Rapport d'installation électrique domestique à basse tension et à très basse tension

Référence: 014-20260911-03	Date du contrôle: 11/09/2026
Inspecteur: 014

Nom de propriétaire:	Inconnu	Code EAN:	Inconnu
Adresse d'installation:	Weeshuisstraat 25 bus 2de verdiep, 1070 - Anderlecht	Numéro compteur(s):	Inconnu
		Gestionnaire de réseau de distribution:	Sibelga
Date de mise en service de l'installation:	☒ Avant le 01/10/1981 ☒ Entre le 01/10/1981 et 01/06/2020 ☐ Depuis le 01/06/2020		
Type d'installation:	☒ Unité résidentielle ☐ Installation PV ☐ Batterie ☐ Borne de recharge

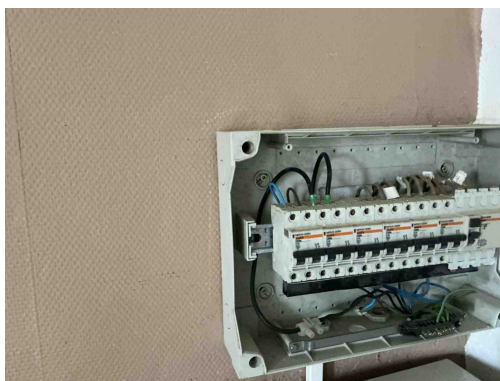
C35 - Des connexions sont réalisées au moyen de bornes de type « domino » sans preuve de leur conformité aux exigences de tension, de courant, de section et de marquage CE. (Livre 1 : 1.4.2.1)

Remarque: Oa tableau 1

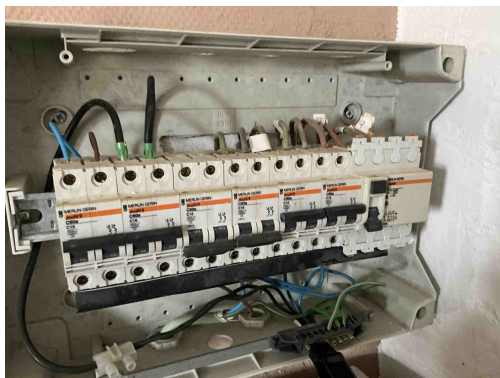
T21 - Le matériel électrique n'est pas installé conformément aux prescriptions du fabricant ou aux règles de l'art. (Livre 1 : 1.4.1.3)

Remarque: Vise de suspension

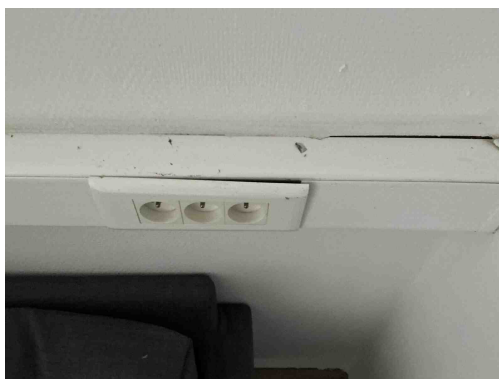
I01 - La valeur de la résistance d'isolement par circuit est inférieure à 0,50 M Ω (1000 $\times$ Utest). (Livre 1 : 6.4.5.1)

Remarque: 3e disjoncteur en partant de la droite

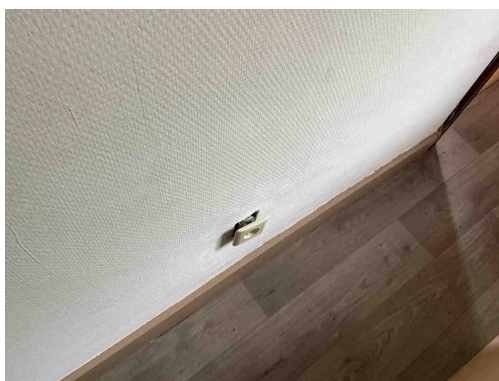
T10 - Certaines prises de courant et/ou interrupteurs ne sont pas fixés correctement. (Livre 1 : 1.4.1.3)
Remarque: Oa living

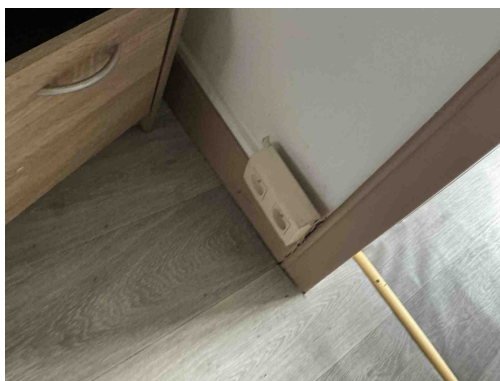
T10 - Certaines prises de courant et/ou interrupteurs ne sont pas fixés correctement. (Livre 1 : 1.4.1.3)
Remarque: Oa living

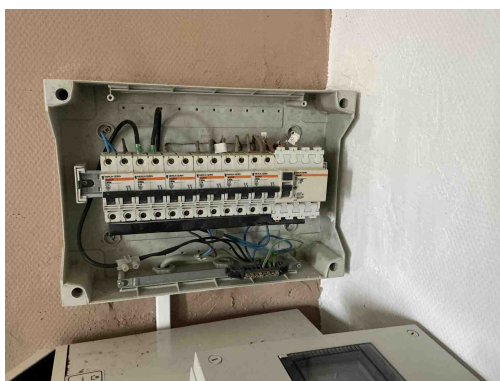
T10 - Certaines prises de courant et/ou interrupteurs ne sont pas fixés correctement. (Livre 1 : 1.4.1.3)
Remarque: Oa living

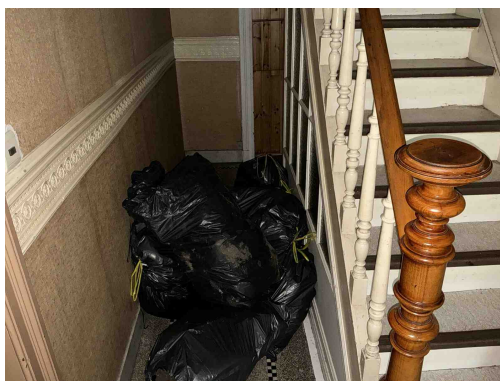
Le tableau de répartition électrique ne dispose pas du degré de protection minimal IPXX-B dans un espace ordinaire (Livre 1: 4.2.2.3).
